TRANSPORDIAMET

### Orase kinnistu projekteerimistingimuste eelnõu kooskõlastamine märkustega

Olete esitanud Transpordiametile kooskõlastamiseks Saare maakonna Saaremaa valla Reo küla Orase kinnistu projekteerimistingimuste eelnõu (menetlus nr 502851, EHR kood nr 121444018). Kinnistu (katastritunnus 59201:003:0794) asub riigitee nr 21137 Reo-Ilpla tee km 0,50 – 0,59 kaitsevööndis. Projekteerimistingimustega soovitakse luua eeldused elumaja rajamiseks.

Joonis 1 Olemasolev riigitee km 0,559 mahasõit

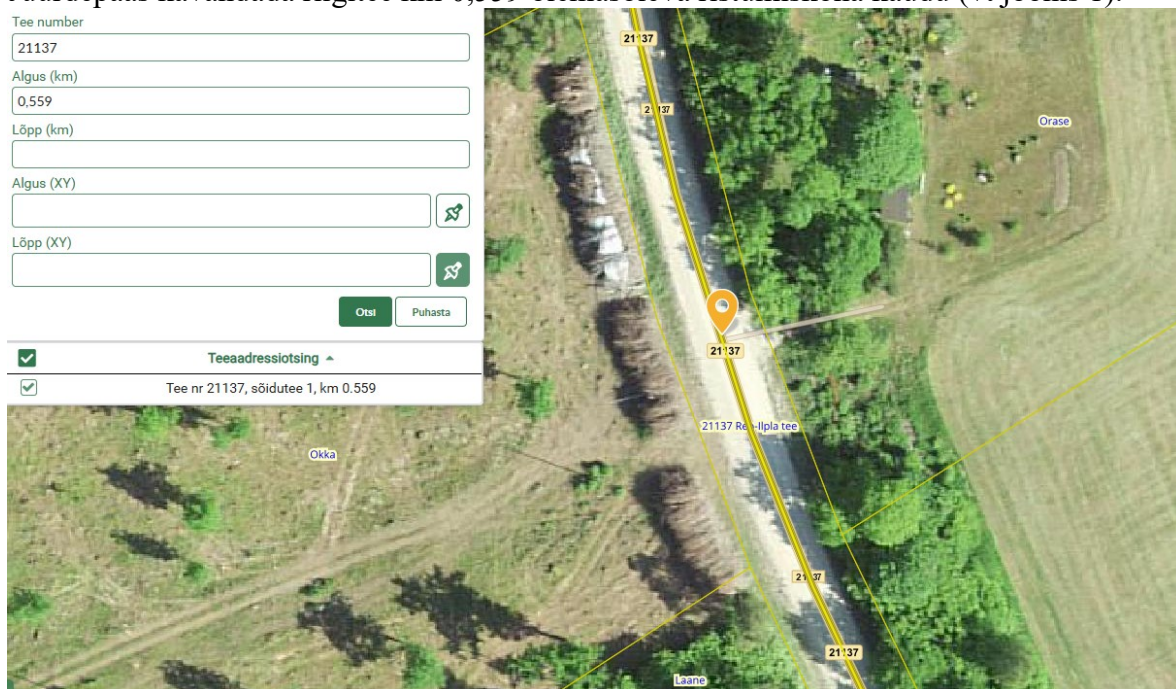
1. Projekti asendiplaanile kanda ja seletuskirjas tuua välja EhS § 71 kohane tee kaitsevöönd.
2. Juurdepääs kavandada riigitee km 0,559 olemasoleva ristumiskoha kaudu (vt joonis 1).
